圖說常見錯誤樣態:

資料來源:109年4月～ 110年5月建照抽查缺失案件

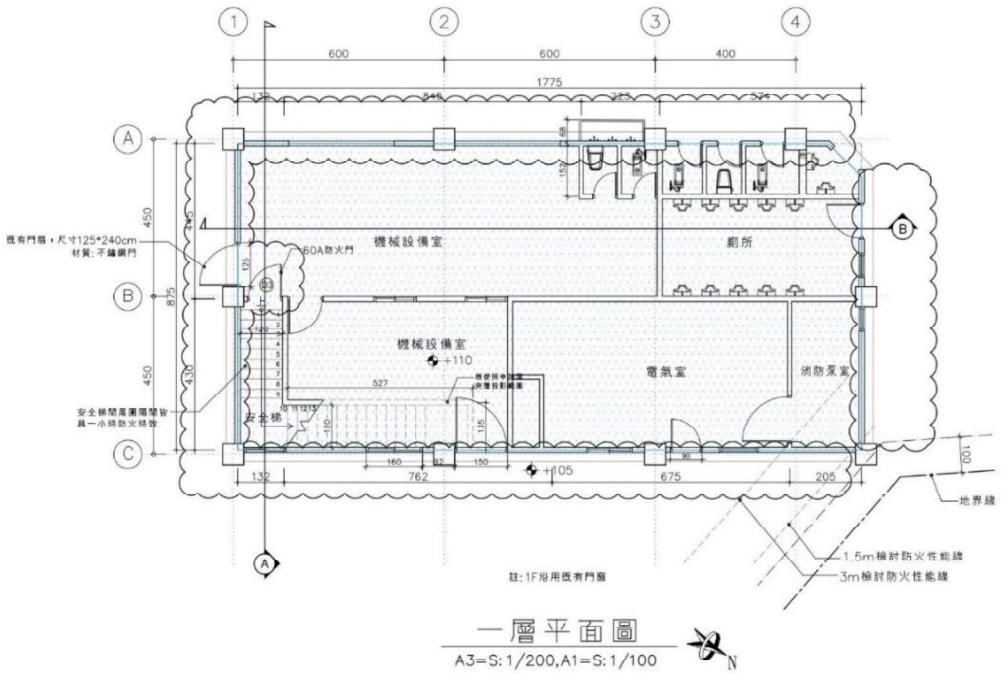
扶手防勾撞處理不當

扶手距樓板<3公分

水平延伸少一邊

扶手直徑>4公分
位置不對

一層平面圖

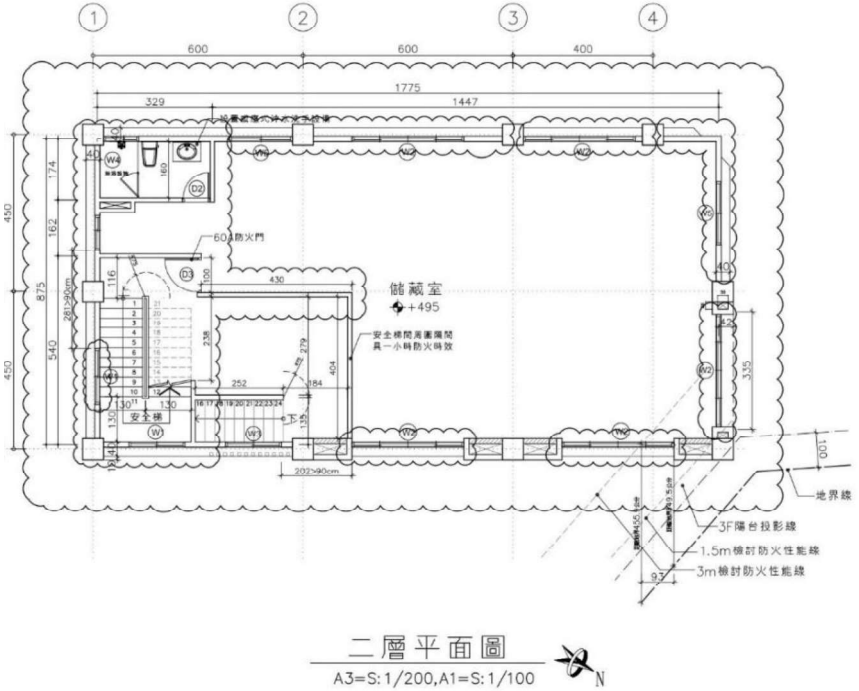
未設置無障礙升降機及其餘無障礙設施，不符技規167條規定。

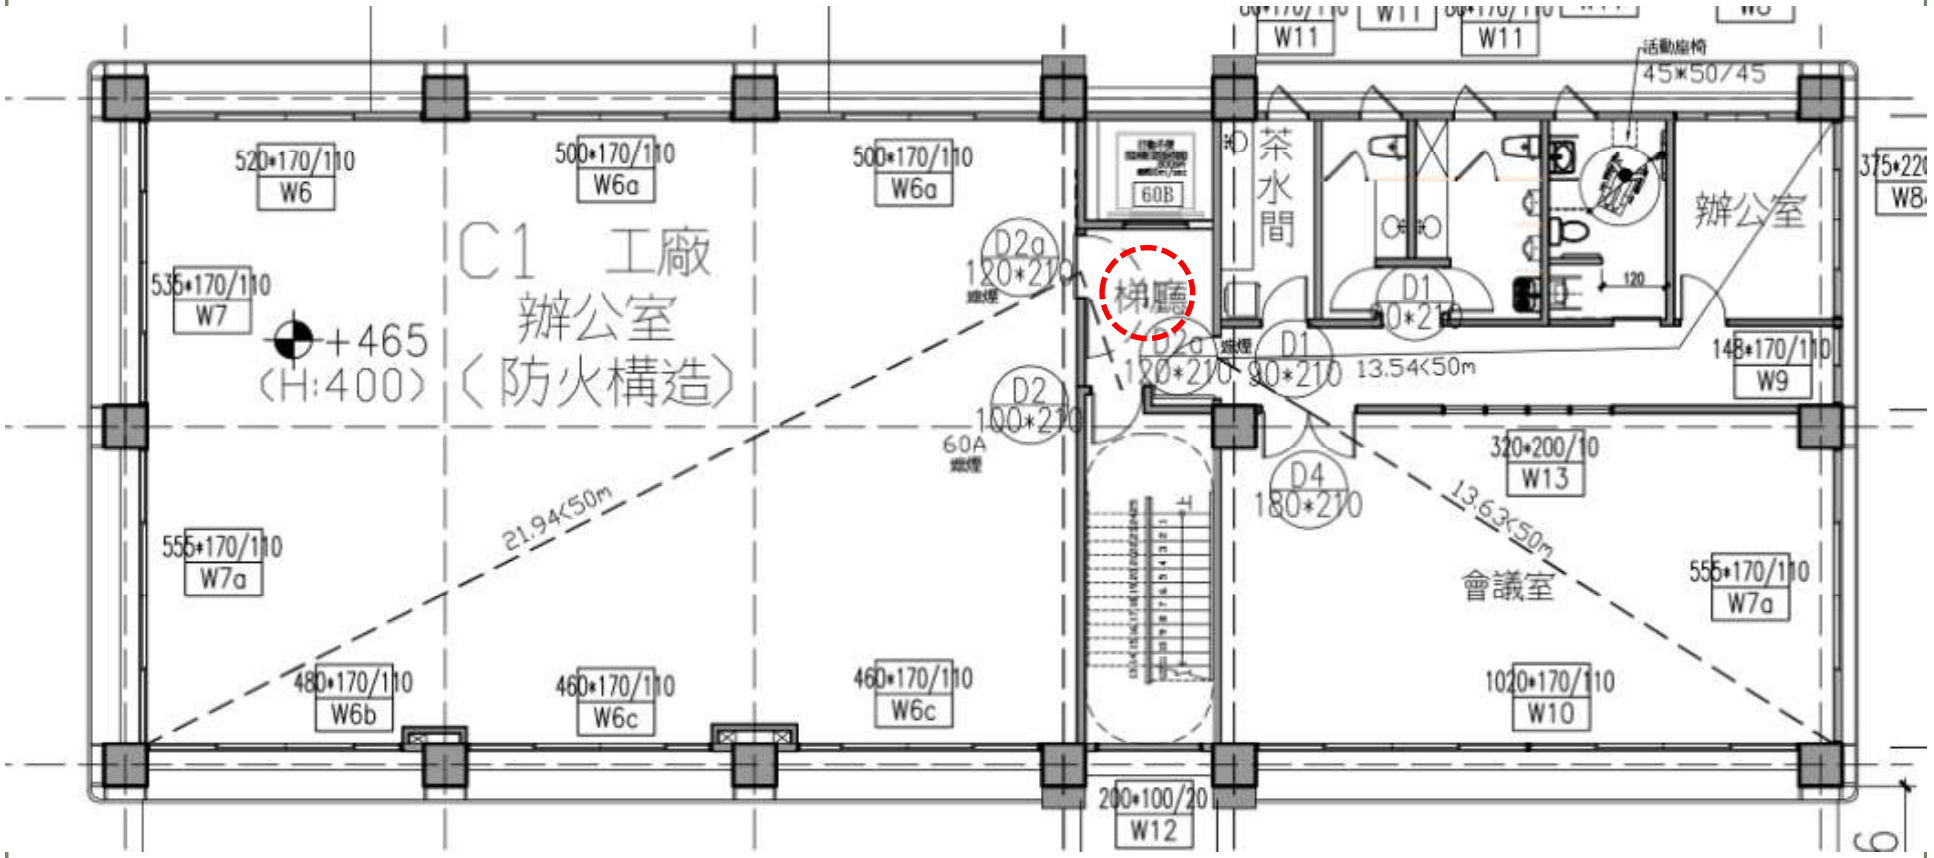
梯廳輪椅回轉半徑不足

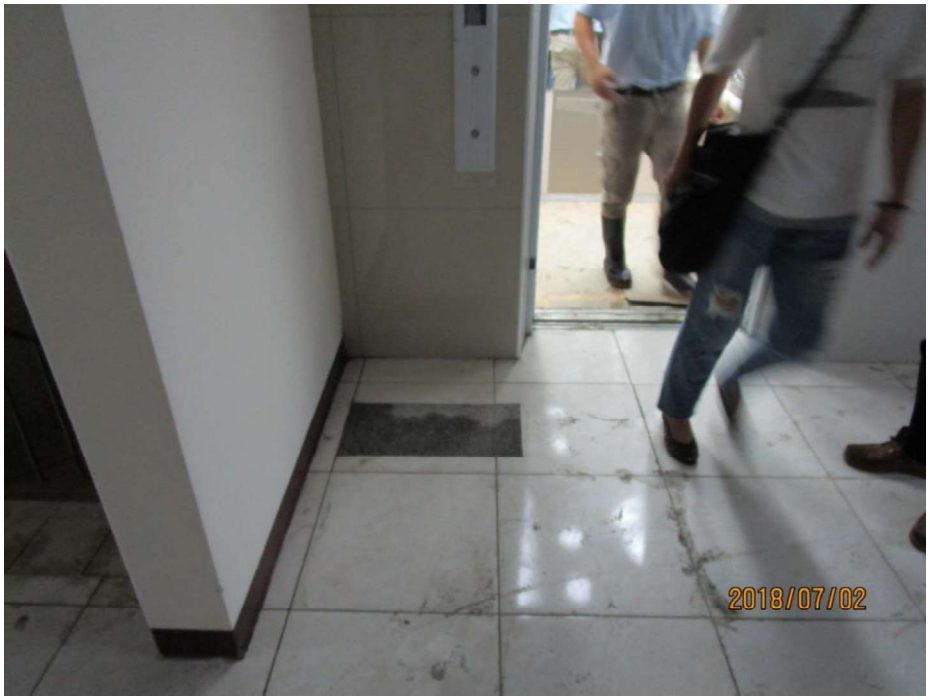
牆面標誌牌-高度不對

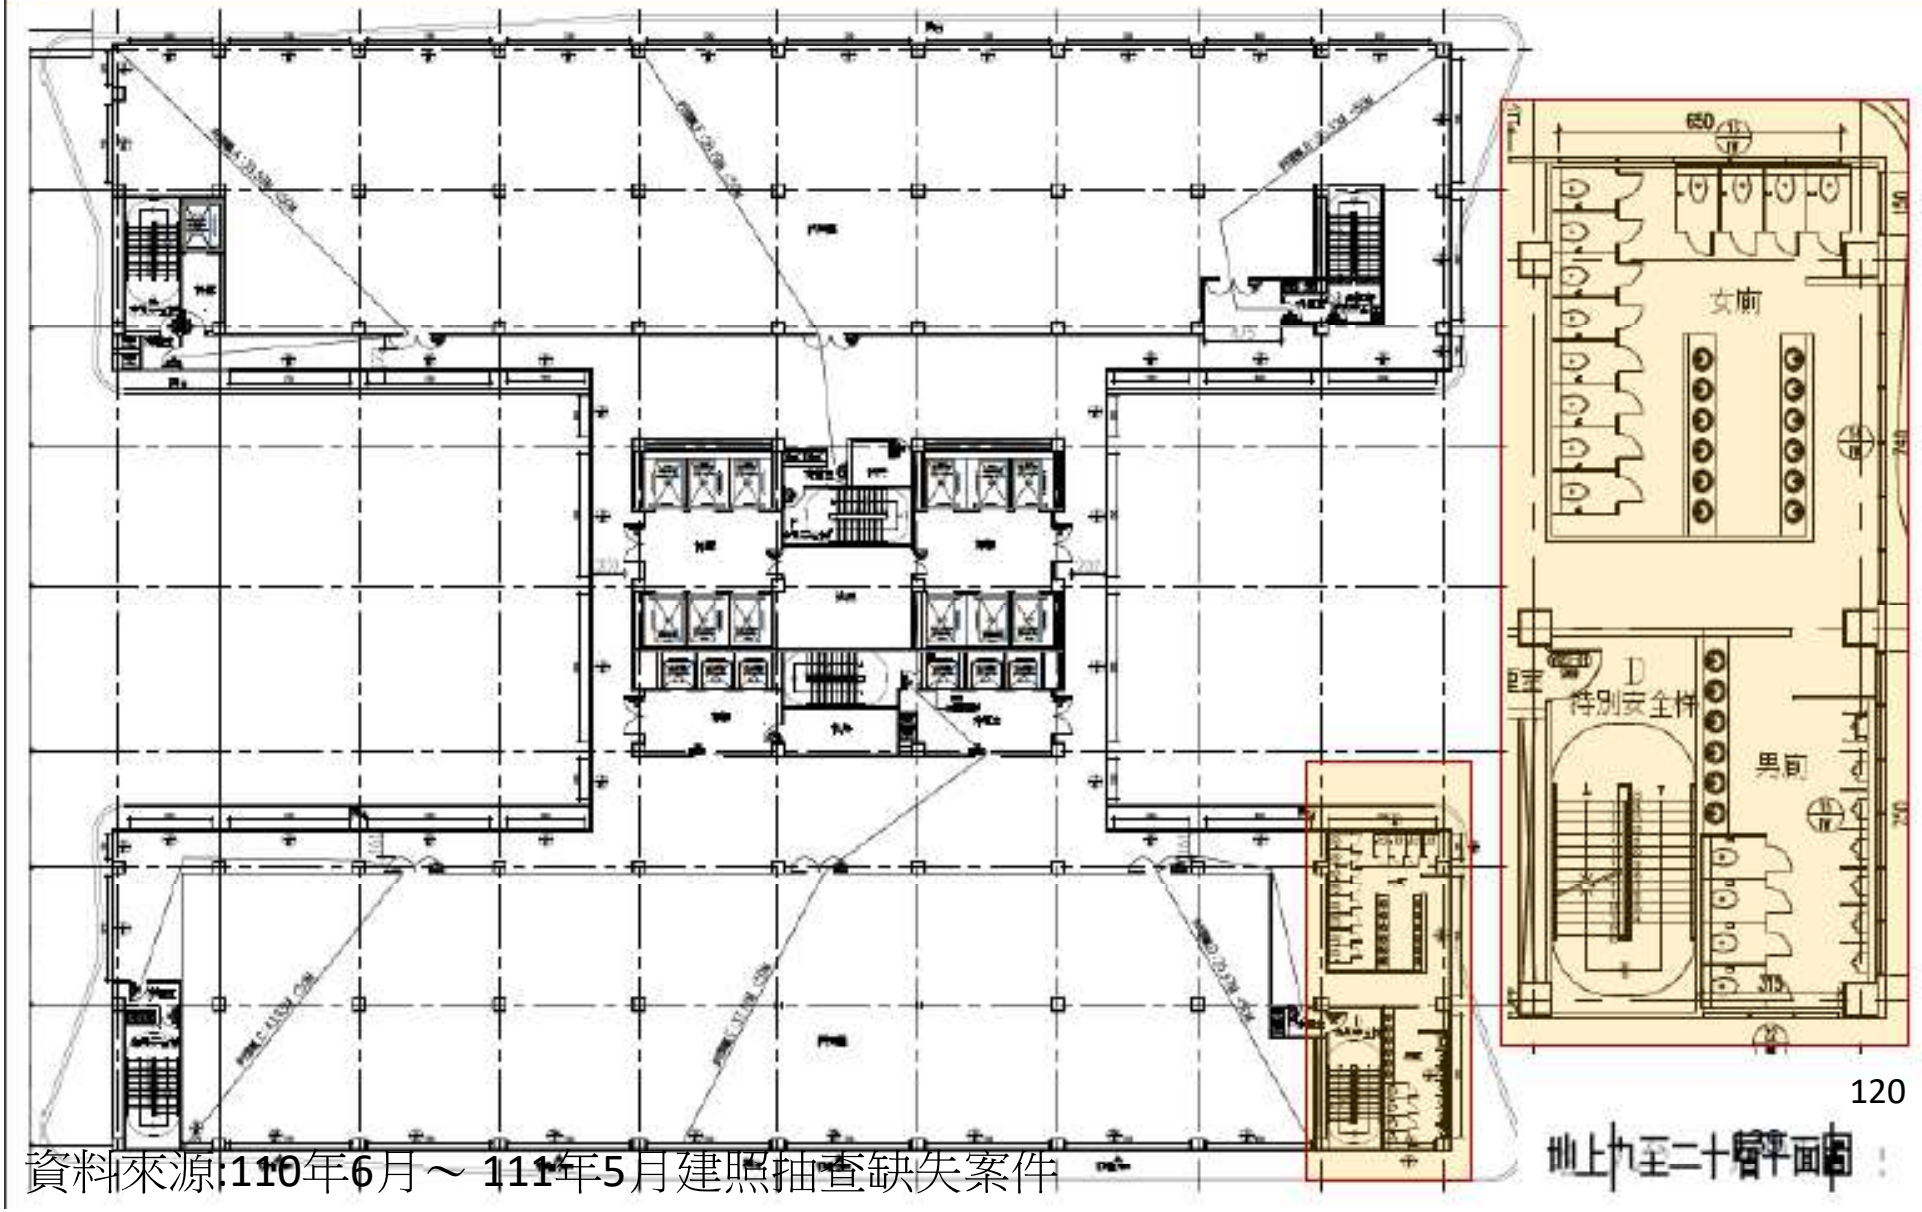
昇降機引導-位置不洽當

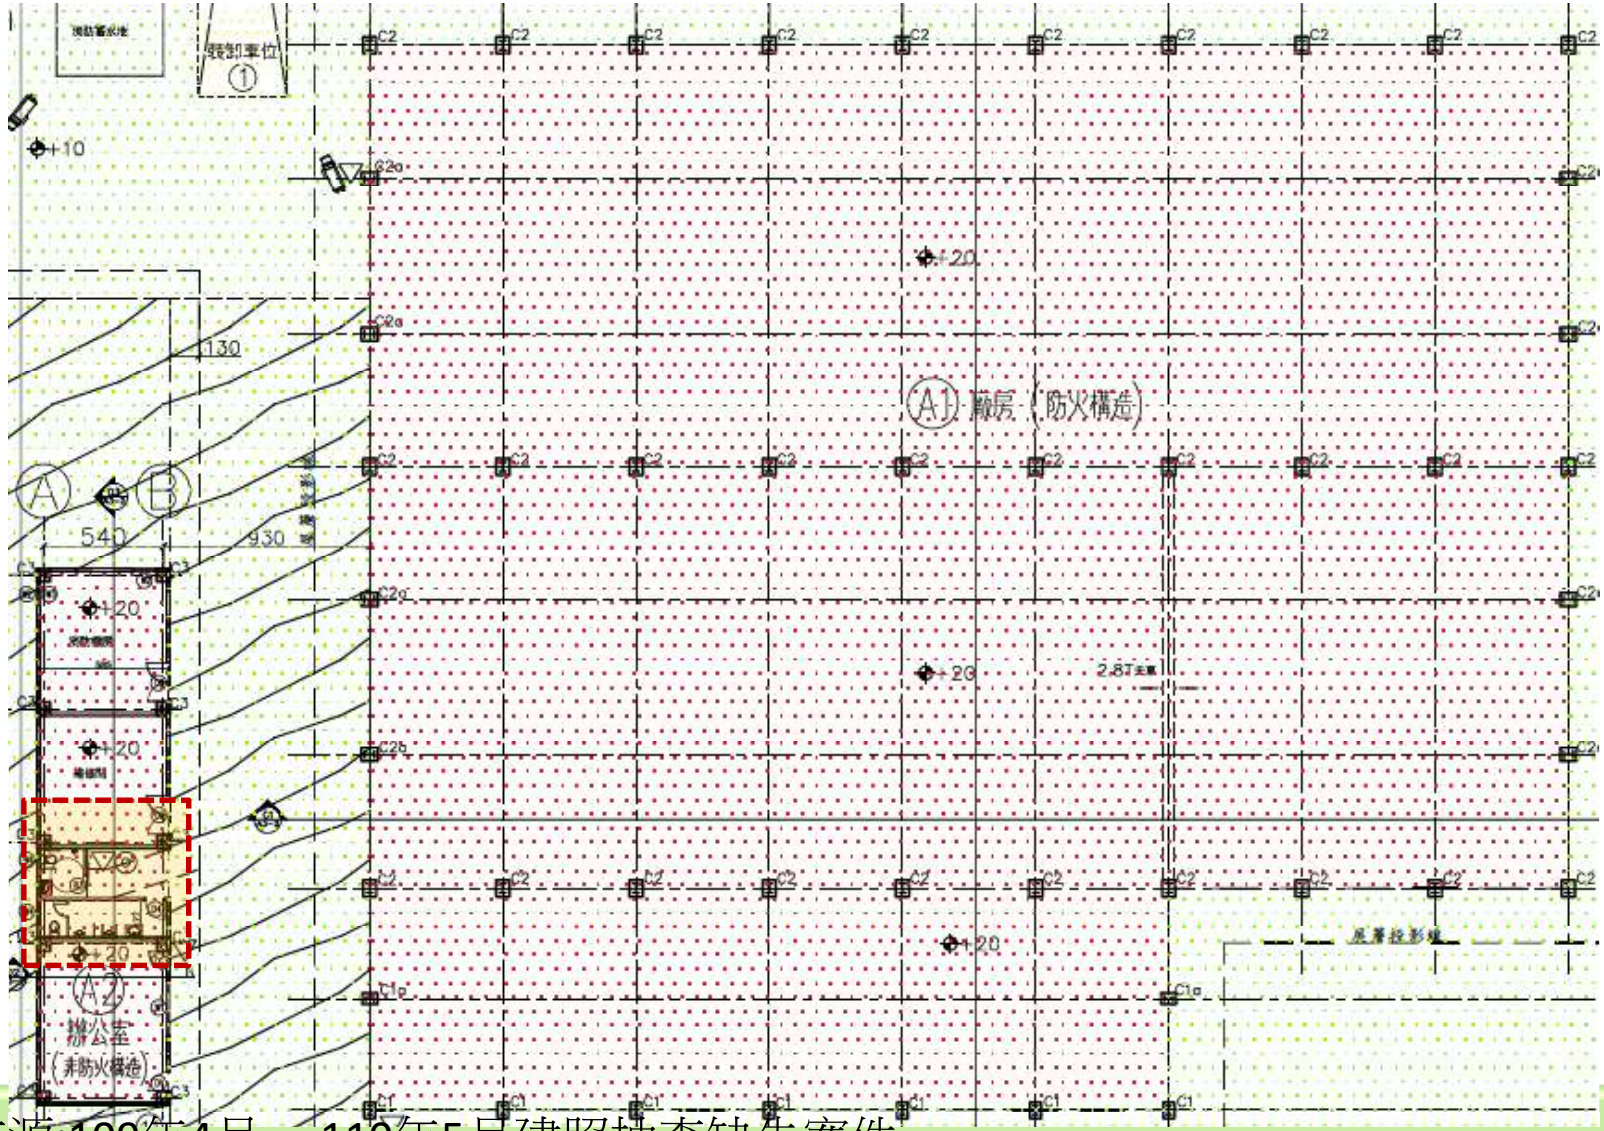
A1幢C-1類廠房**未設置無障礙廁所**不符建築技術規則設計施工編第167-3條規定。

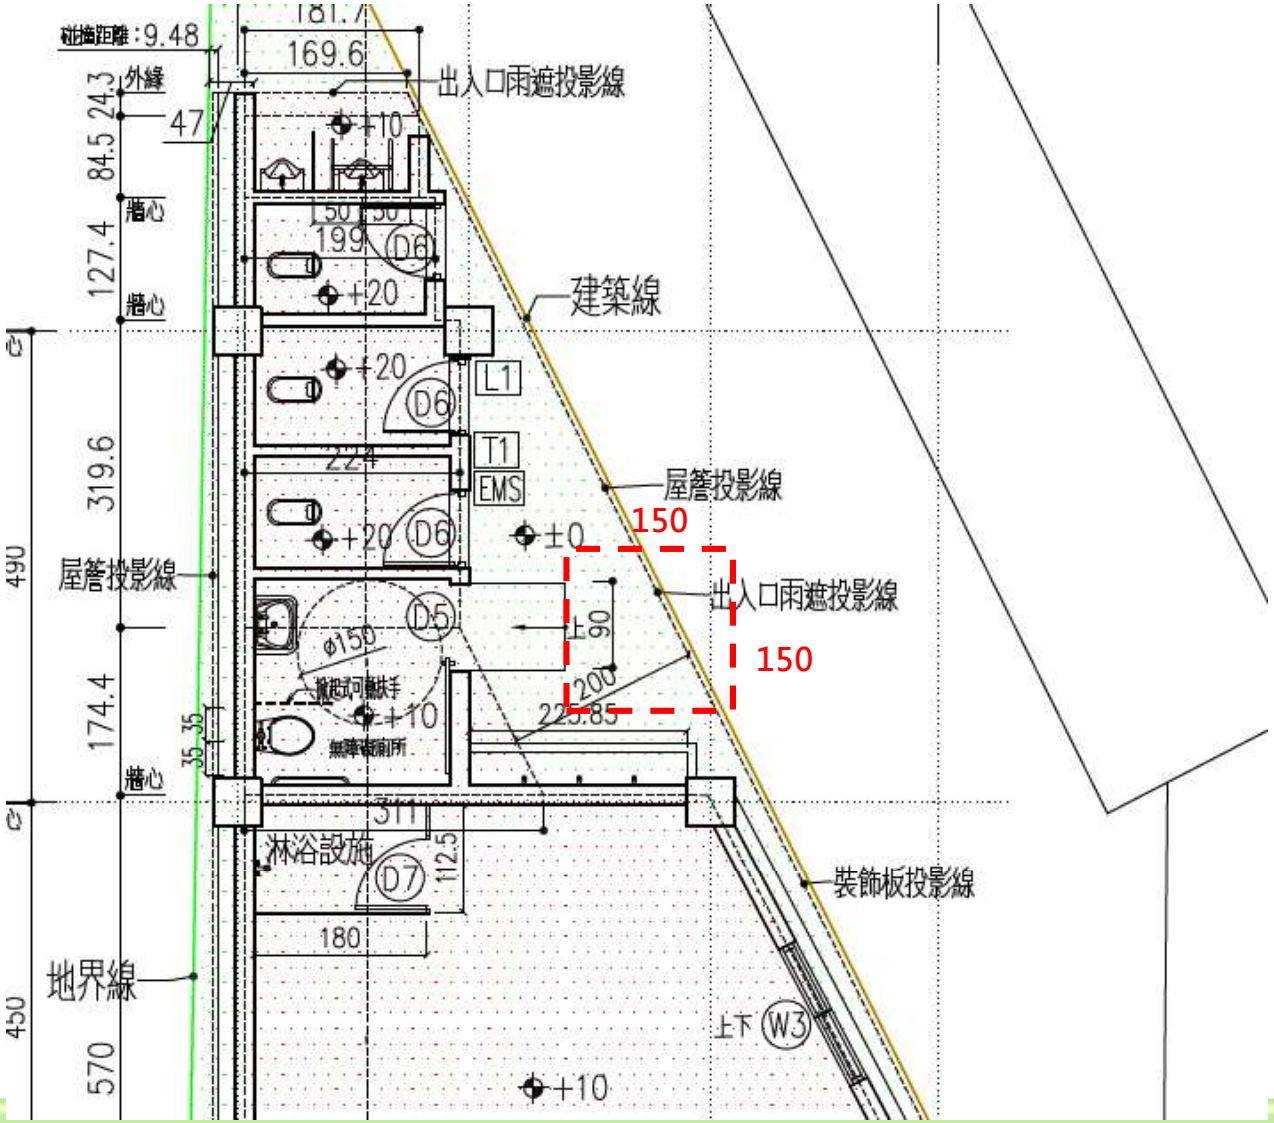
本案無障礙廁所通路設置坡道，未依建築務無障礙設施設計規範206.3.1設置端點平台(150*150)以上之平台。

C棟（幢）
一、二層平面圖
共計2層

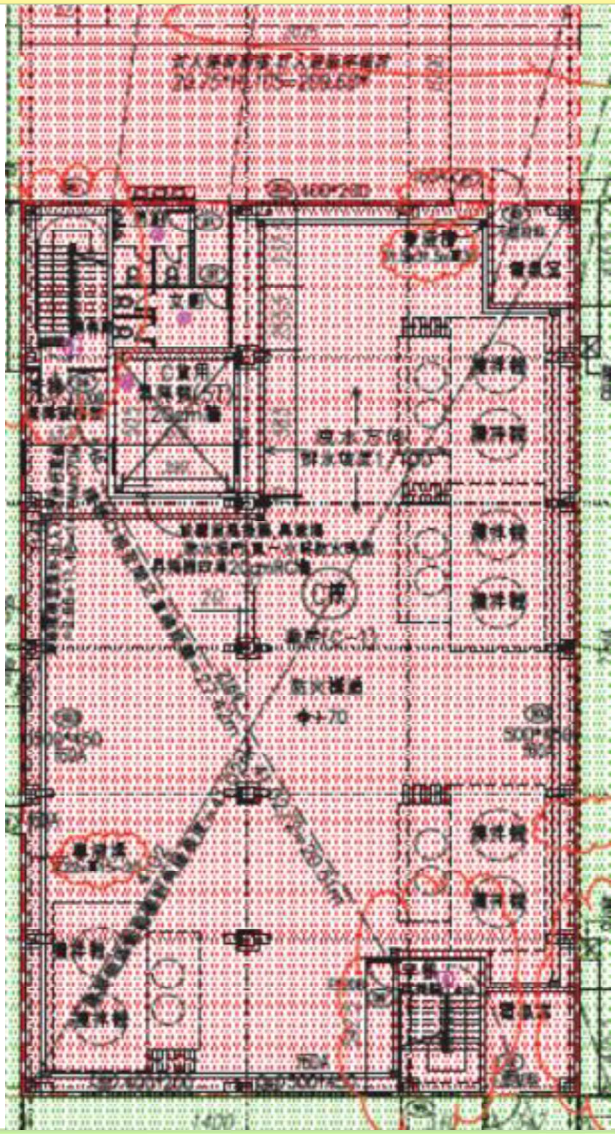
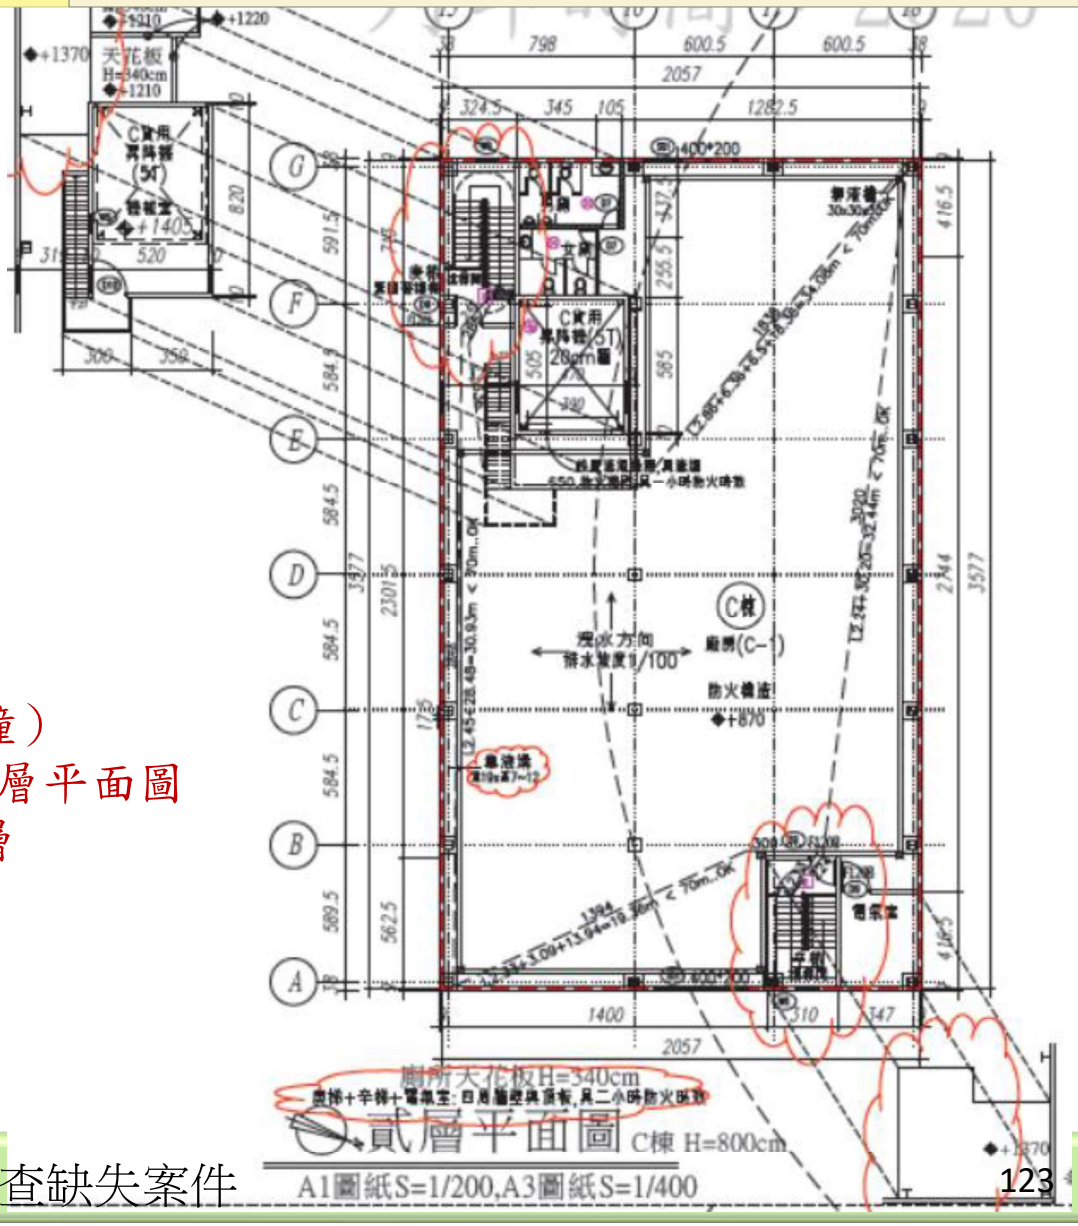
建築物C、D棟（幢）未設置至少一處無障礙廁所，違反建築技術規則建築設計施工編第167-3條規定。
